DODATEK č.1

SMLOUVY O DÍLO č. 2014-00058/ORI

KARLOVY VARY – CENTRUM ZDRAVÍ A BEZPEČÍ

CZB SO 07 DEŠŤOVÁ KANAL ZMĚNA č. 001

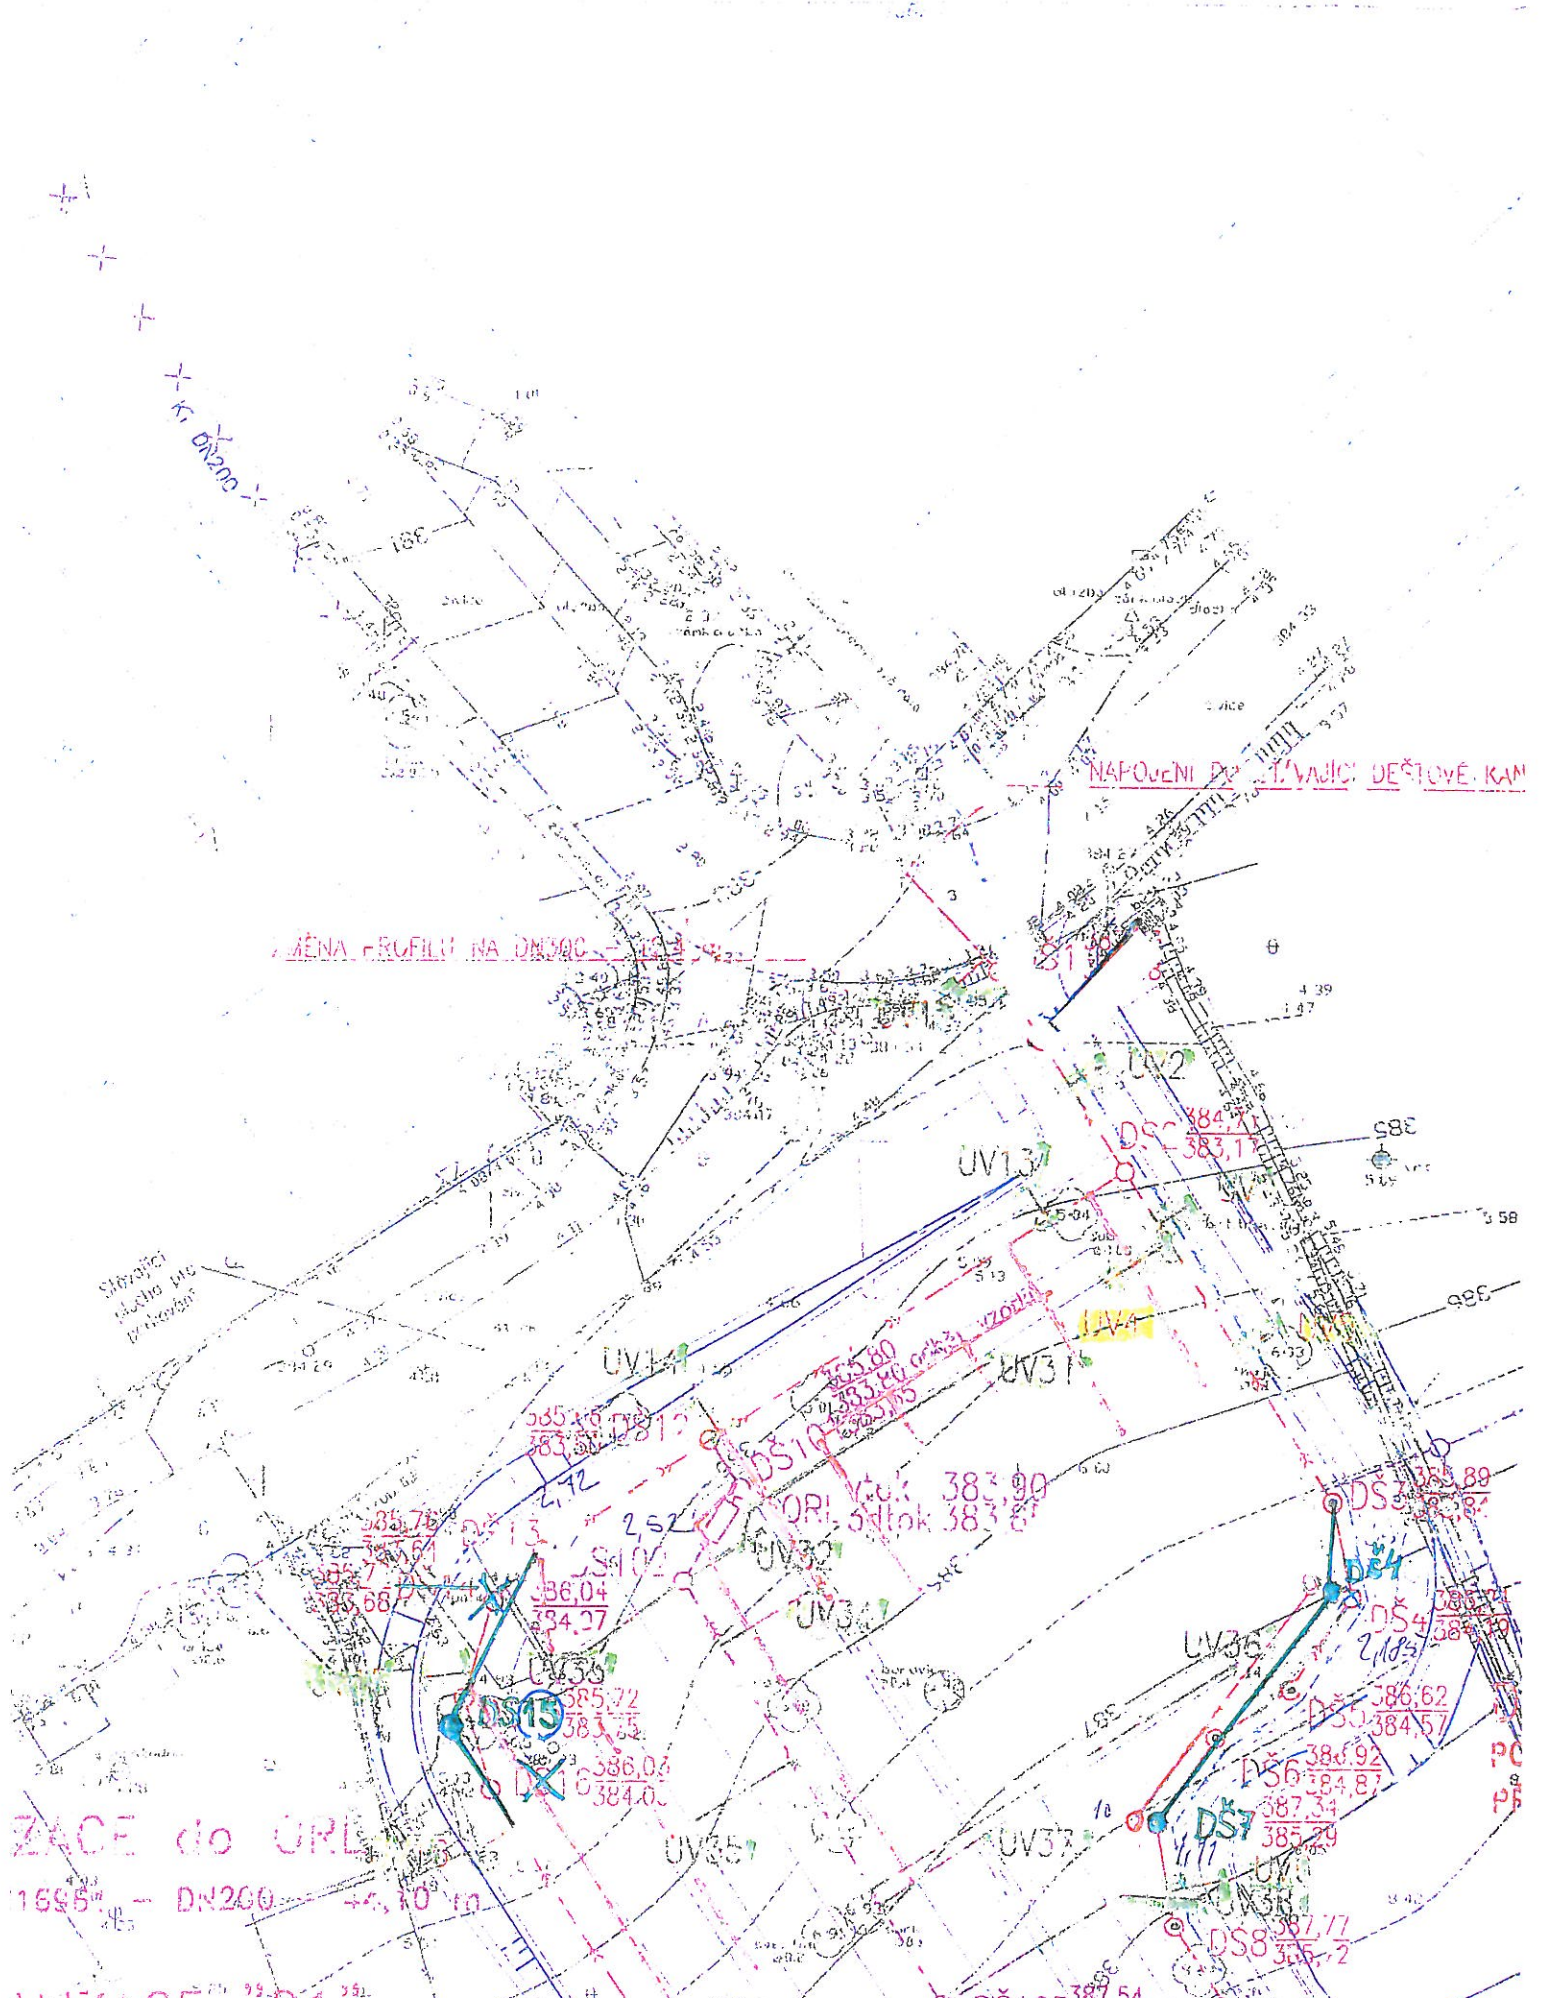
SPLAŠKOVÁ KANALIZACE - v projektové dokumentaci splaškové kanalizace jsou vyprojektovány mj. revizní šachty (RŠ) č.8 a č.9, viz příložená situace, projektovaná trasa je zakreslena čárkovaně s obloučky (červeně).

DEŠŤOVÁ KANALIZACE – v projektové dokumentaci dešťové kanalizace jsou vyprojektovány mj. revizní šachty dešťové kanalizace (DŠ) č.5, č.6, č. 14 a č. 16, viz příložená situace, projektovaná trasa je zakreslena čárkovaně se dvěma obloučky (červeně).

SPLAŠKOVÁ KANALIZACE - nebudou realizovány RŠ č.8, RŠ č.9, dojde k částečnému napřimění trasy splaškové kanalizace, viz příložená situace, nová trasa je zakreslena plnou čarou červeně.

DEŠŤOVÁ KANALIZACE - nebudou realizovány DŠ č.5 a DŠ č.6 a DŠ č. 14 a DŠ č. 16, dojde k částečnému napřimění trasy dešťové kanalizace, viz příložená situace, nová trasa je zakreslena plnou čarou zeleně.

Zhotovitel navrhl úpravu trasy splaškové kanalizace a dešťové kanalizace s cílem snížení investičních nákladů (částečné napřimění trasy kanalizace se snížením počtu revizních šachet; revizní šachty se umísťují v každém lomu kanalizačního potrubí). Projednáno na kontrolním dnu (KD) č.4, promítnuto do zápisů z KD.
